ECE/TRANS/WP.29/2009/13  
17 December 2008

Предложение по дополнению 18 к поправкам серии 01 к Правилам № 6  
(Указатели поворота)

Представлено Рабочей группой по вопросам освещения  
и световой сигнализации (GRE)\*

Минимальные горизонтальные углы видимости

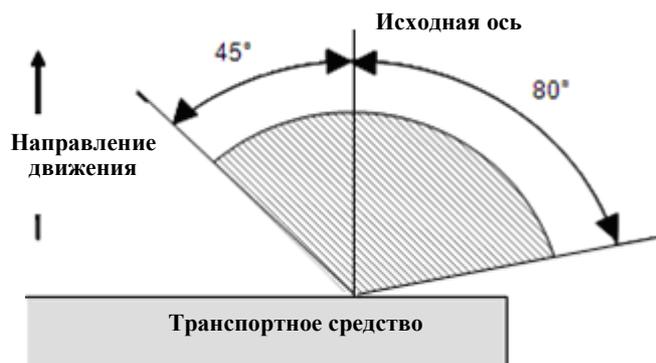
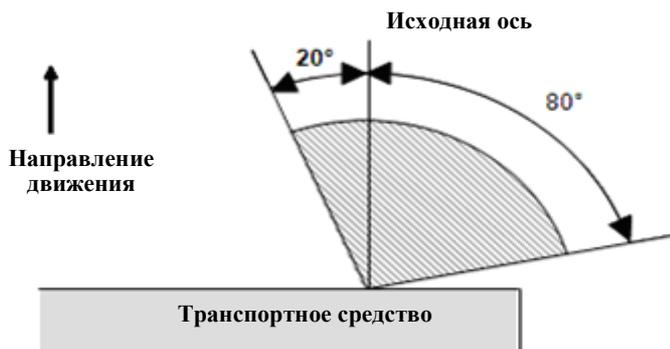
Приложение 1 изменить следующим образом:

- ii) огни указателей поворота категории 6, когда эти углы составляют  $30^\circ$  выше и  $5^\circ$  ниже горизонтали.

Указатели поворота, предназначенные для установки на передней части транспортного средства

Категория 1: для установки на расстоянии не менее 40 мм от фары;

Категория 1a: для установки на расстоянии более 20 мм, но менее 40 мм от фары;

Категория 1b: для установки на расстоянии менее 20 мм от фары.

На и выше плоскости Н

для всех огней.

Под плоскостью Н

для огней, предназначенных

для транспортных средств категорий

M<sub>2</sub>, M<sub>3</sub> или N<sub>2</sub>

Под плоскостью Н для транспортных

средств категорий M<sub>1</sub> и N<sub>1</sub>
